VERORDNUNG (EU) 2018/1832 DER KOMMISSION

vom 5. November 2018

zur Änderung der Richtlinie 2007/46/EG des Europäischen Parlaments und des Rates, der Verordnung (EG) Nr. 692/2008 der Kommission und der Verordnung (EU) 2017/1151 der Kommission im Hinblick auf die Verbesserung der emissionsbezogenen Typgenehmigungsprüfungen und -verfahren für leichte Personenkraftwagen und Nutzfahrzeuge, unter anderem in Bezug auf die Übereinstimmung in Betrieb befindlicher Fahrzeuge und auf Emissionen im praktischen Fahrbetrieb und zur Einführung von Einrichtungen zur Überwachung des Kraftstoff- und des Stromverbrauchs

Abbildung Anl. 1.1
Abfolge des Prüfbeginns

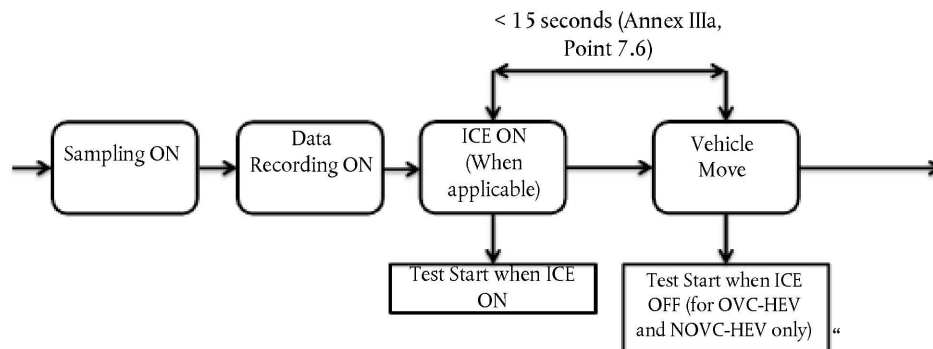
Die Probenahme sowie die Messung und Aufzeichnung der Parameter müssen vor dem Prüfbeginn beginnen. Vor dem Prüfbeginn ist zu sicherzustellen, dass alle notwendigen Parameter vom Datenlogger aufgezeichnet werden.

Zur Erleichterung des Zeitabgleichs wird empfohlen, die vom Zeitabgleich betroffenen Parameter entweder mit einem einzigen Aufzeichnungsgerät oder mit einem synchronisierten Zeitstempel aufzuzeichnen.

Abbildung Anl. 1.2
Abfolge des Prüfendes

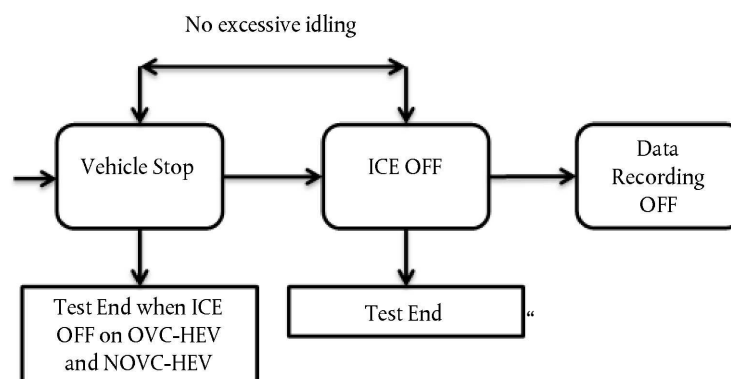
- der Verbrennungsmotor ausgeschaltet ist
- oder
- bei OVC-HEV und NOVC-HEV, die die Prüfung mit ausgeschaltetem Verbrennungsmotor beenden, wenn das Fahrzeug zum Stillstand kommt und die Geschwindigkeit kleiner oder gleich 1 km/h ist.

Zu lange Leerlaufzeiten nach der Beendigung der Fahrt sind zu vermeiden. Die Datenaufzeichnung muss fortgesetzt werden, bis die Ansprechzeit des Probenahmesystems abgelaufen ist. Bei Fahrzeugen, die mit einer Signalfunktion zur Erkennung des Auftretens einer Regenerierung ausgerüstet sind (siehe Anhang II Anlage 5 Transparenzliste 1 Zeile 42) ist die OBD-Überprüfung durchzuführen und unmittelbar nach der Datenerfassung und vor einer weiteren gefahrenen Strecke zu dokumentieren.

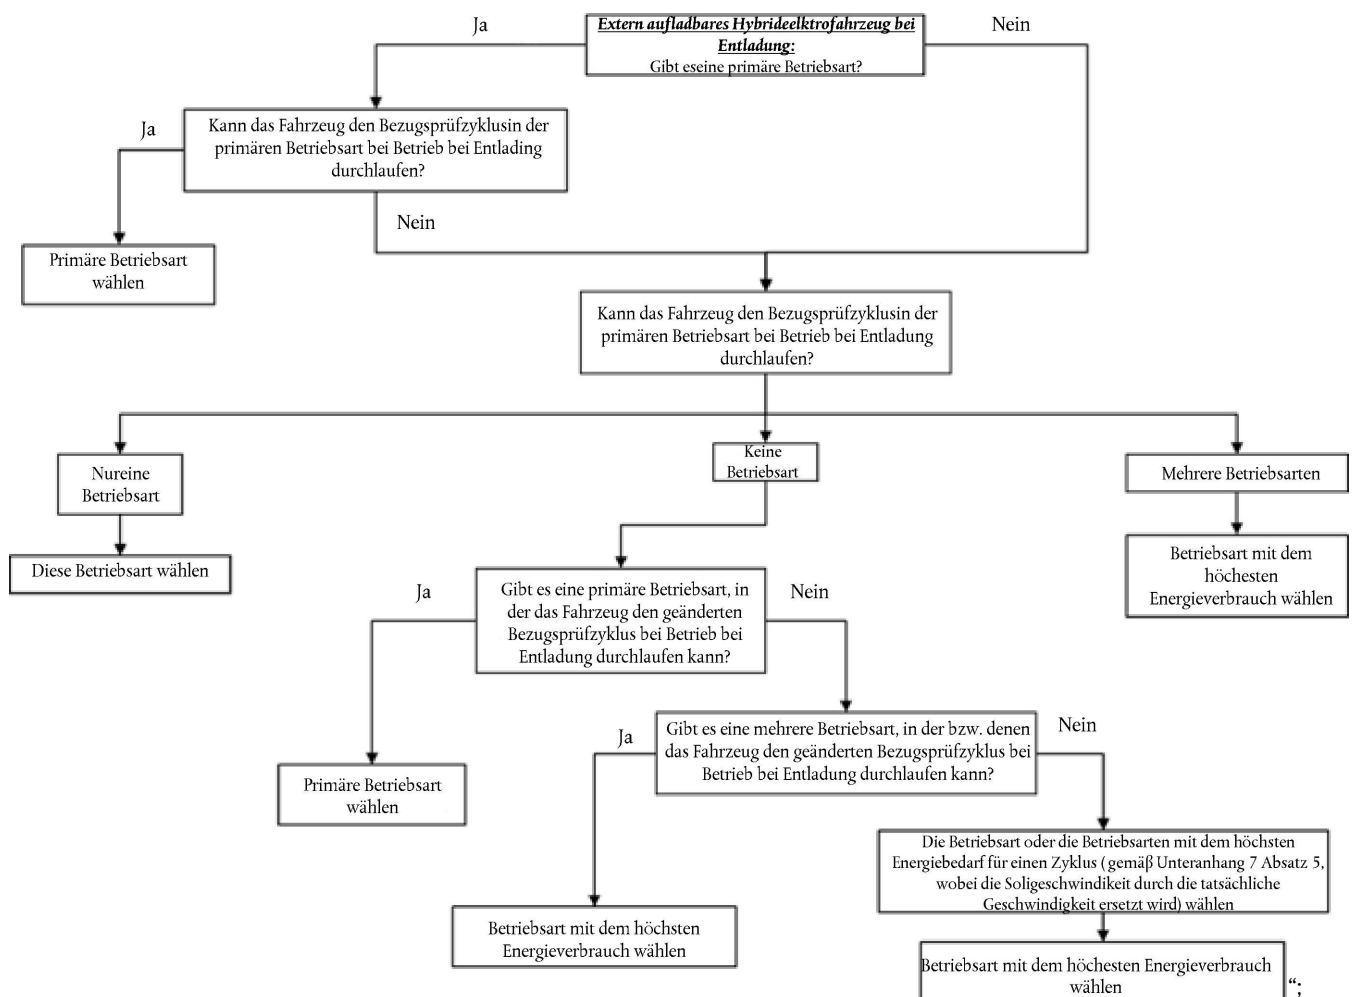
ii) in Nummer 2 erhält der letzte Absatz folgende Fassung:

„Das Ablaufschema in Abbildung A8, Anl. 6/1 veranschaulicht die Wahl der Betriebsarten gemäß diesem Absatz.“;

„Abbildung A8, Anl. 6/2

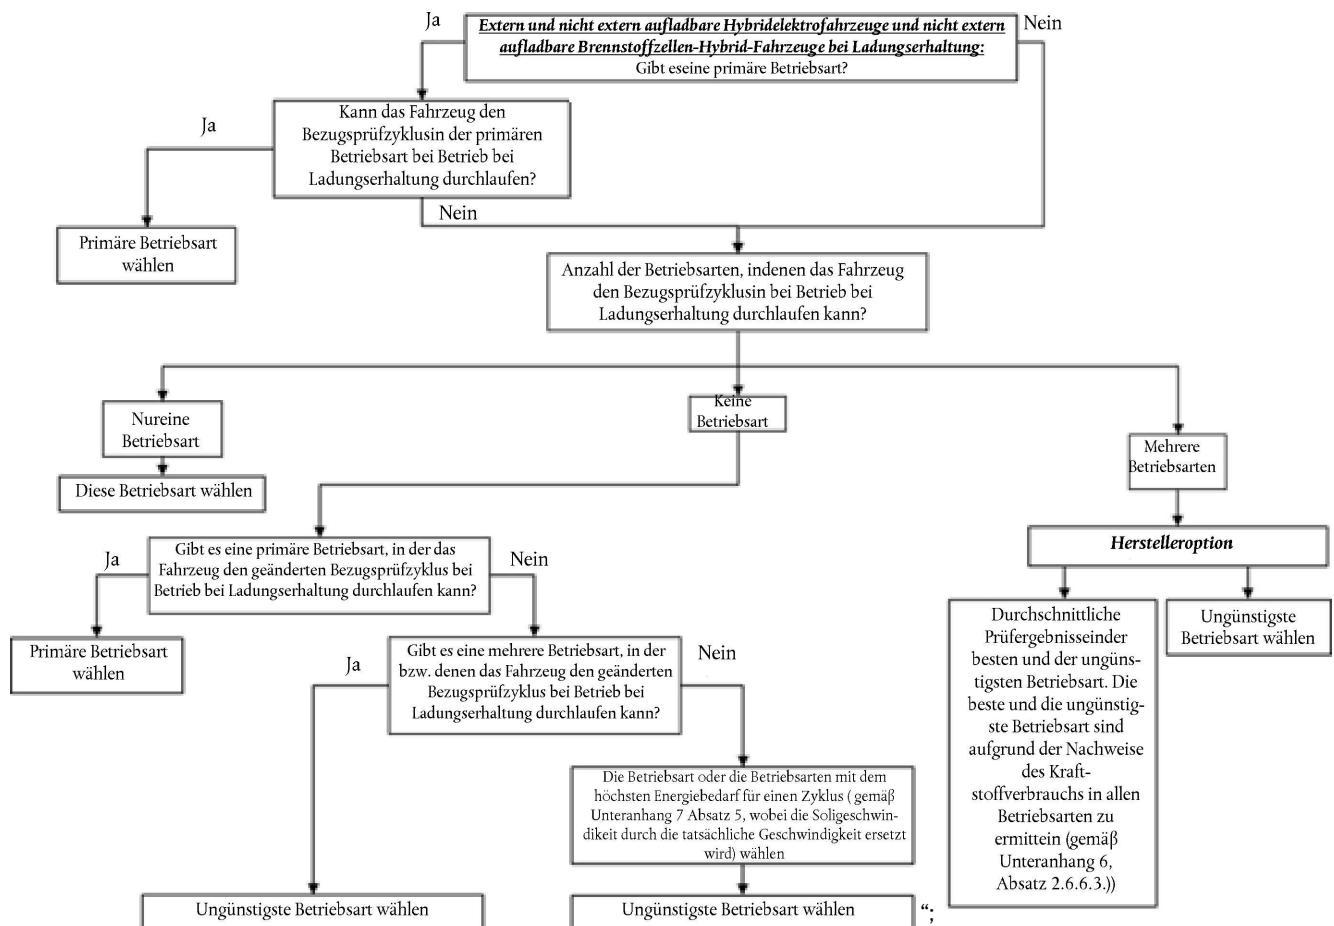
v) in Nummer 3.3 erhält die Abbildung A8, Anl. 6/2 folgende Fassung:

Wahl einer vom Fahrer wählbaren Betriebsart für extern und nicht aufladbare Hybridelektrofahrzeuge und nicht extern aufladbare Brennstoffzellen-Hybrid-Fahrzeuge (OVC-HEV, NOVC-HEV und NOVC-FCHV) bei Betrieb bei Ladungserhaltung

„Abbildung A8, Anl. 6/3

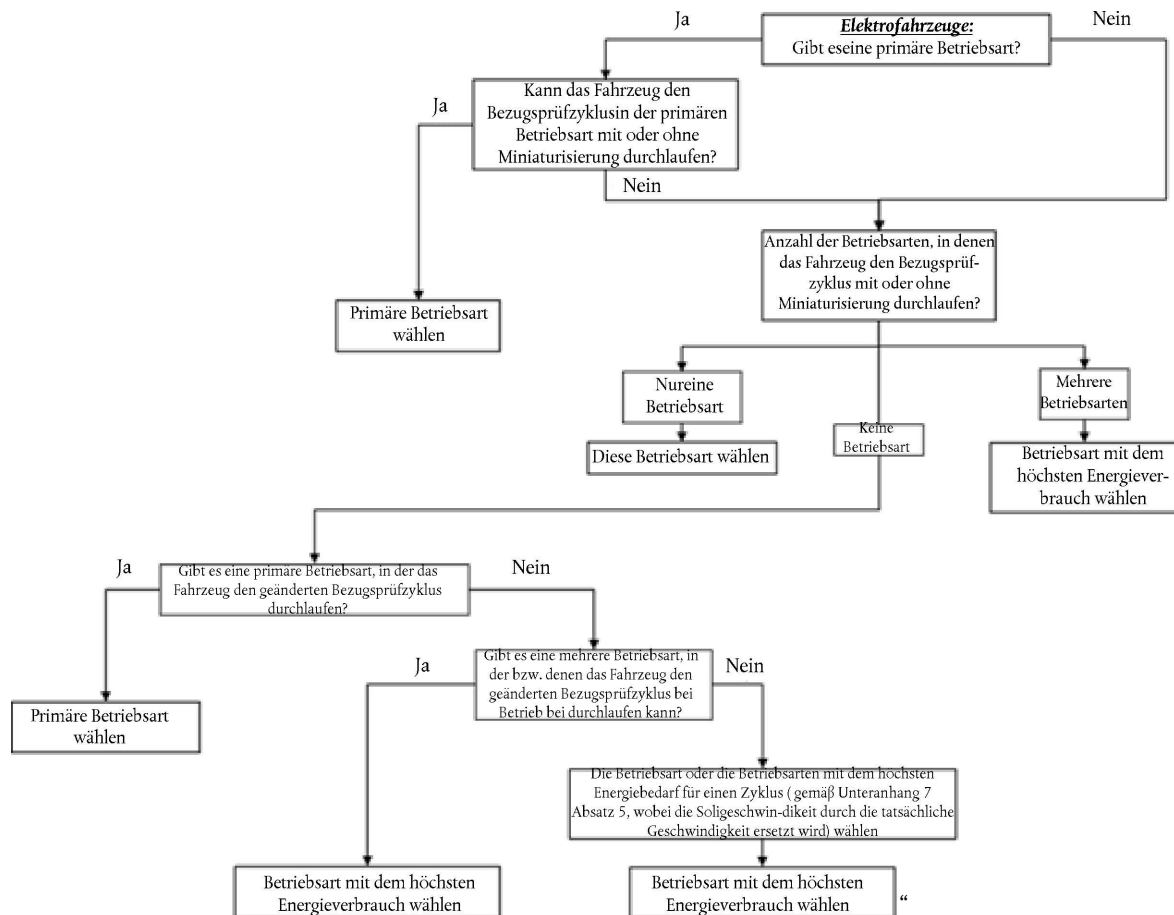
vii) in Nummer 4.3 erhält Abbildung A8, Anl. 6/3 folgende Fassung:

Wahl der vom Fahrer wählbaren Betriebsart für Elektrofahrzeuge (PEV)
